Van: "[REDACTED] J"
Verzonden: woensdag 9 april 2025 10:55
Aan: "[REDACTED] J" <[REDACTED] J@brabantsedelta.nl>; "[REDACTED] J"
"[REDACTED] J" <[REDACTED] J@brabantsedelta.nl>; "[REDACTED] J" <[REDACTED] J@brabantsedelta.nl>
Cc: "[REDACTED] J" <[REDACTED] J@brabantsedelta.nl>
Onderwerp: RE: [REDACTED] J - EVZ Wildertse Arm
Importance: High

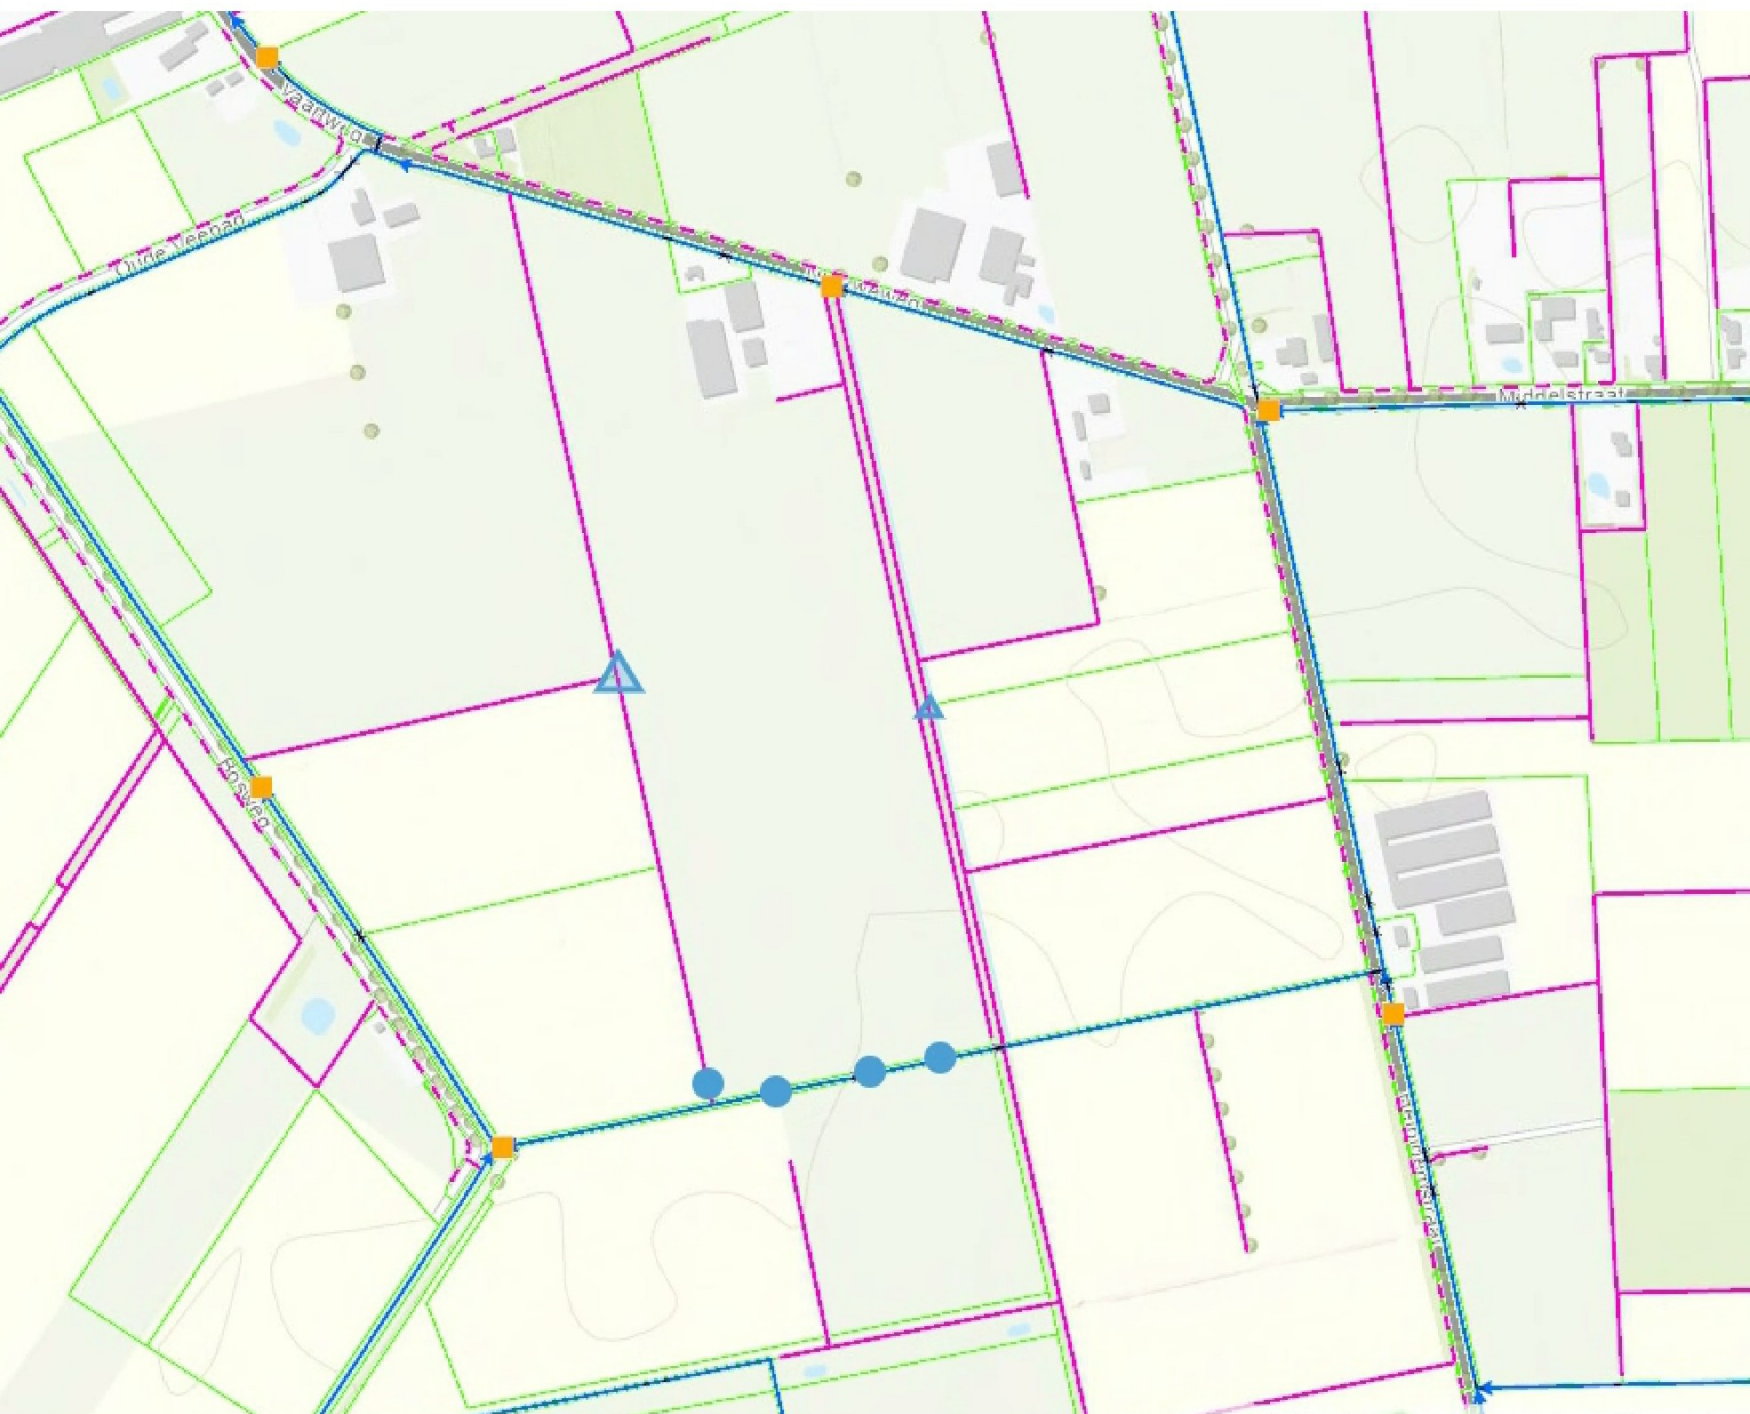
Huidige duiker in A-waterloop verleggen en 2 extra duikers t.b.v. haspel met hart op hart afstand van 80 m1
Dit komt overeen met wat gister is doorgegeven aan [REDACTED] J

Hij wil dat in de huidige B-waterloop aan de westzijde van zijn perceel in met een duiker in verbinding wordt gesteld met de huidige a-waterloop en dat in deze waterloop een stuwkist wordt geplaatst, ongeveer halverwege zijn perceel. Dit om wateraanvoer te krijgen en water vast te houden (zie punten en driehoek hieronder)

In de B-waterloop die aan oostzijde van de houtwal ligt wil hij ter hoogte van grens met perceel [REDACTED] J ook een stuwkist hebben om daar water vast te houden voor het perceel aan de oostzijde van de houtwal.

Iets noordelijker staat al een stuwkist, maar verval op dit perceel is groot, daarom wil hij hier ook een stuw.

Stuwkist aan oostzijde van de houtwal kruist de belangen van [REDACTED] J en daar zal [REDACTED] J tegen in gaan tenzij wateraanvoer [REDACTED] J voldoende blijft

Gemeld dat de waterloop die langs deze houtwal loopt waarschijnlijk wel verdiept zal moeten worden

(opmerking: [REDACTED] J meldde maandag al dat de duiker die [REDACTED] J heeft aangelegd op dit perceel te hoog ligt en dat die wateraanvoer belemmerd)

Hieronder de driehoeken locaties waar [REDACTED] J graag stuwkist wil
De stippen locatie voor nieuwe of te verleggen duiker

Als er stuw wordt geplaatst is de waterloop parallel aan de houtwal, komt er dan nog water bij perceel [REDACTED] J

J gemeld dat we positief staan tegenover plaatsen van de duikers maar dat de afweging voor plaatsen
stuwen heel goed moet worden overwogen en dat ik daar geen uitspraak over kan doen
